DĖL ATSAKymo Į GAUTUS PAKLAUSIMUS

Atsakydami į suinteresuoto tiekėjo 2023 m. birželio 12 d. pateiktus klausimus dėl **Kvartalinių šilumos tiekimo tinklų nuo ŠK 92126-36 iki taško 9212687R (Basanavičiaus g., Algirdo g., Vivulskio g., Mindaugo g.) Vilniuje rekonstravimo darbų pirkimo CVP IS Nr. 673651** (toliau tekste – **Pirkimas**), AB Vilniaus šilumos tinklai (toliau – **Perkantysis subjektas**) teikia šiuos atsakymus:

Atsakydami į suinteresuoto tiekėjo 2023 m. birželio 14 d., 16 d., 19 d. pateiktus klausimus dėl **Kvartalinių šilumos tiekimo tinklų nuo ŠK 92126-36 iki taško 92126-87R (Basanavičiaus g., Algirdo g., Vivulskio g., Mindaugo g.) Vilniuje rekonstravimo darbų pirkimo CVP IS Nr. 673651** (toliau tekste – **Pirkimas**), AB Vilniaus šilumos tinklai (toliau – **Perkantysis subjektas**) teikia šiuos atsakymus:

Atsakydami į suinteresuotų tiekėjų 2023 m. birželio 22 d. ir 26 d. pateiktus klausimus ir prašymus dėl **Kvartalinių šilumos tiekimo tinklų nuo ŠK 9212636 iki taško 92126-87R (Basanavičiaus g., Algirdo g., Vivulskio g., Mindaugo g.) Vilniuje rekonstravimo darbų pirkimo CVP IS Nr. 673651** (toliau tekste – **Pirkimas**), AB Vilniaus šilumos tinklai (toliau – **Perkan

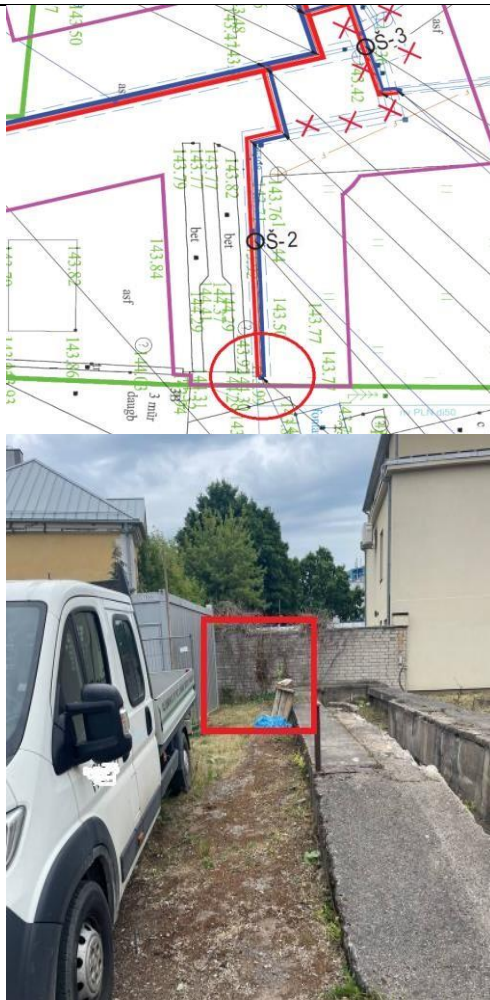
<p>Pridedame preliminarą schemą, kurioje žalia spalva pažymėta magistralė ir jos rekonstravimui siūlomi etapai:</p> <p>I. aklių pastatymas 92126-36 atliekant kvartalų pajungimą laikinomis trasomis iki 92126-66;</p> <p>II. nuo 92126-66, atliekant kvartalų užmaitinimą nuo rekonstruoto I etapu tinklo iki 92126-84.</p> <p>Kadangi kvartalus trumpalaikiams perjungimams reikėtų numatyti pagal Rangovo pajėgumus, galutinė schema bus derinama su Pirkimą laimėjusiu Rangovu.</p>

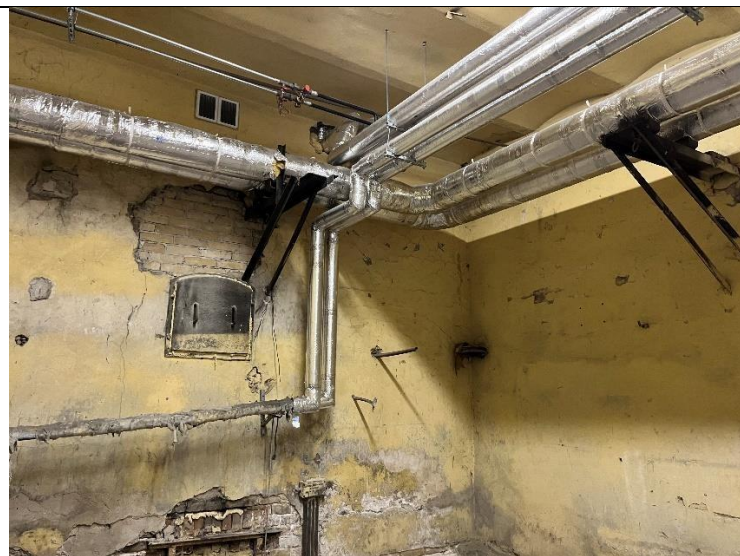
5. Projekte nurodyta, kad tarp taškų K 123 ir K 086 tinklai per visą ilgį rekonstruojami atviru būdu. Po 2023-06-21 vykusios objekto apžiūros pastebėjome, kad dalis tinklų praeina po tvora/siena ir prie sienos yra nemažai augmenijos pvz. 14-22 (2), 23(2), 24(2), 25(2).

Prašome perkančiosios organizacijos patvirtinti, kad suderinus su techninio projekto autoriumi darbo projekte būtų galimybė numatyti minėtą tinklo atkarpą rekonstruoti prastūmimo būdu esamame kanale.

Patvirtiname, kad darbų vykdymo metu atsiklus tinklus ties tvora / siena ir įvertinus galimybę įrengti tinklus uždaru būdu, bus galima minėtą tinklo atkarpą rekonstruoti prastūmimo būdu esamame kanale. Papildomai pažymime, kad nuo taško K 083 iki esamos tvoros / sienos, šilumos tiekimo tinklus numatoma rekonstruoti ne esamuose kanaluose, o greta jų.

(pav. 4)

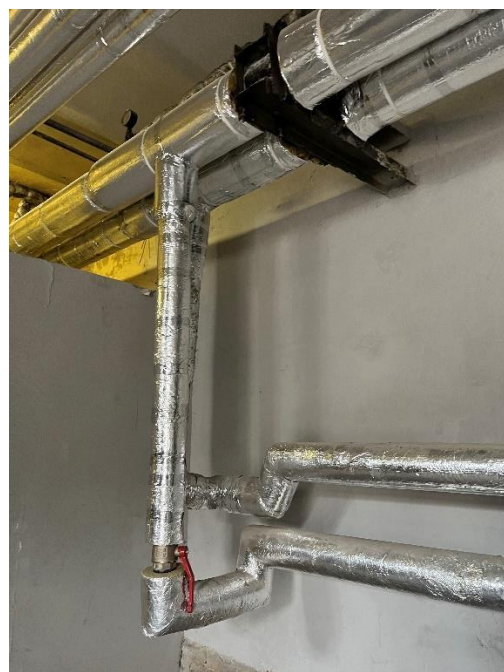
4.	<p>Projekte nurodyta, kad taške V 101 tinklai praeina po grindimis. Po 202306-21 vykusios objekto apžiūros, pastebėjome, kad dalis tinklų praeina per sieną ir tik tada praeina po grindimis (pav. 3, pav. 4).</p>  <p align="center">(pav. 3)</p>	<p>Paaishkiname, kad pastatų viduje rekonstruojami tinklai turi būti sumontuojami pagal esamą situaciją. Atsikasus lauko dalyje esančius tinklus būtina įvertinti galimybę tinklus po grindimis pakeisti neardant grindų. Nesant tokiai galimybei, grindis būtina išardyti ir, pakeitus tinklus, atstatyti grindis į ne prastesnę būklę nei ji buvo prieš pradedant statybos darbus. Patvirtiname, kad rekonstruojant tinklą nurodytoje esamoje vietoje, pagal esamą situaciją, nebus reikalaujama papildomų priemonių vamzdžių ar patalpos apsaugojimui.</p>

Prašome Perkančiosios organizacijos patvirtinti, kad rekonstruojant tinklą nurodytoje vietoje nebus reikalaujama papildomų priemonių vamzdžių ar patalpos apsaugojimui, kurios nebuvo numatytos techniniame projekte ir kad vamzdynas bus rekonstruojamas pagal esamą situaciją.
